NON CONFORMITES RELEVES ET TRAVAUX PROJETES

Coupe B sur Vestiaires - ech : 1/50

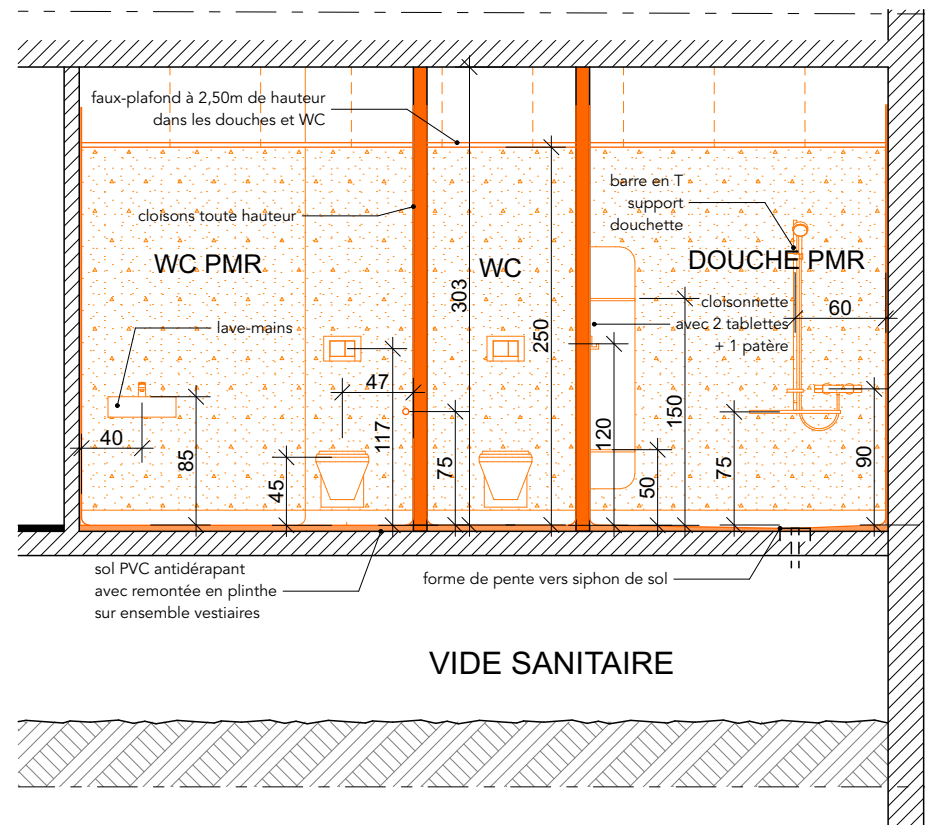
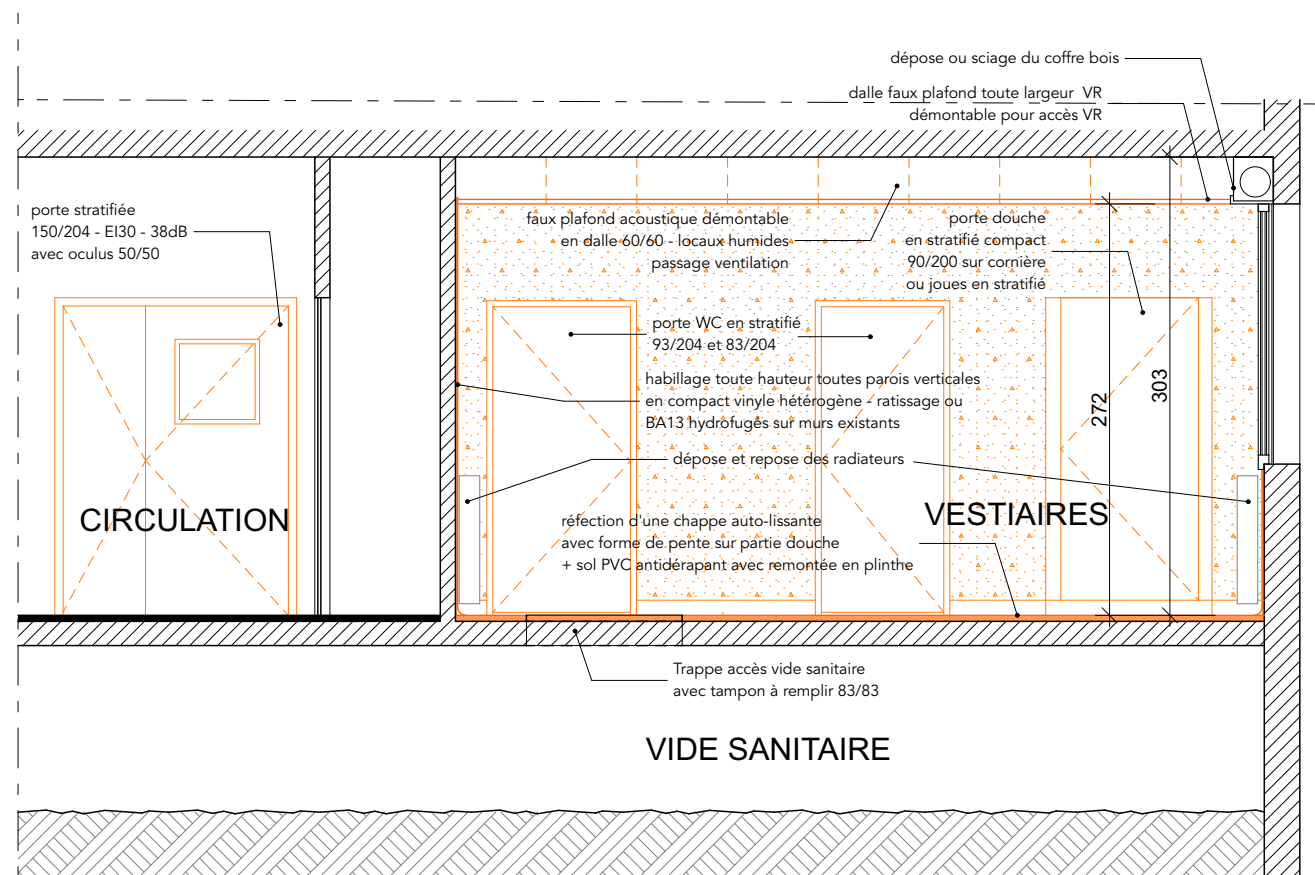
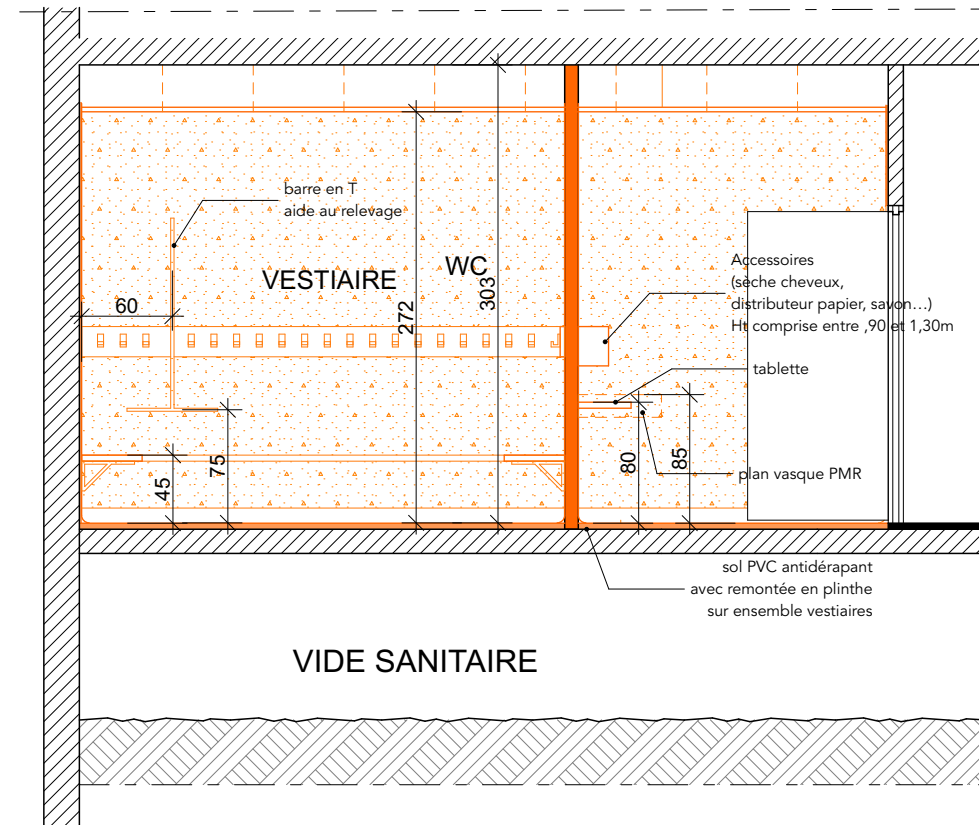
3	<p>VESTIAIRES - pour chaque vestiaire :</p> <ul style="list-style-type: none">> Absence de WC PMR> Absence de douche accessible> Lavabo ne présentant pas de vide suffisant en partie inférieure pour utilisation par une personne en fauteuil> Patères situées à une hauteur > 1,30m> Distributeurs papier situés à une hauteur >1,30m <p>TRAVAUX PROJETES</p> <ul style="list-style-type: none">> Rénovation complète pour création dans chaque vestiaire d'une douche et d'un WC accessibles PMR comprenant :<ul style="list-style-type: none">- Démolition et curage des zones à réaménager, compris dépose des carrelages, chapes et faïence murales, mobiliers sanitaires, luminaires- nouveau cloisonnement et portes 93/204 (WC et douches PMR ou 83/204)- Création d'un faux plafond acoustique hygiénique- Formes de pente pour douches à créer sans ressaut- Finition des sols PVC antidérapant- Finition des murs PVC- Appareils sanitaires adaptés PMR : cuvette WC allongée dans WC PMR, lavabo avec vide de 70Htx60Lx30pf , robinetterie de douche avec douchette, mise à disposition de siège mobiles dans les douches- Raccordement des équipements en sous face plancher (vide sanitaire)- Equipements divers : Barres de tirage, barre de relevage en T (douches et changes), barre de transferts coudées- Adaptation et complément de bancs et patères sur modèle existant- Ensemble signalétique avec pictogramme sur les portes vestiaires, douches et WC- Tablettes dans les espaces douches et patères accessibles (Ht<1,30m)- Dépose et repose des radiateurs- Réfection du système d'éclairage des vestiaires avec détection- Alimentation à créer pour sèche cheveux, déplacement alimentation VR, traitement d'air des locaux> + Rénovation du bureau
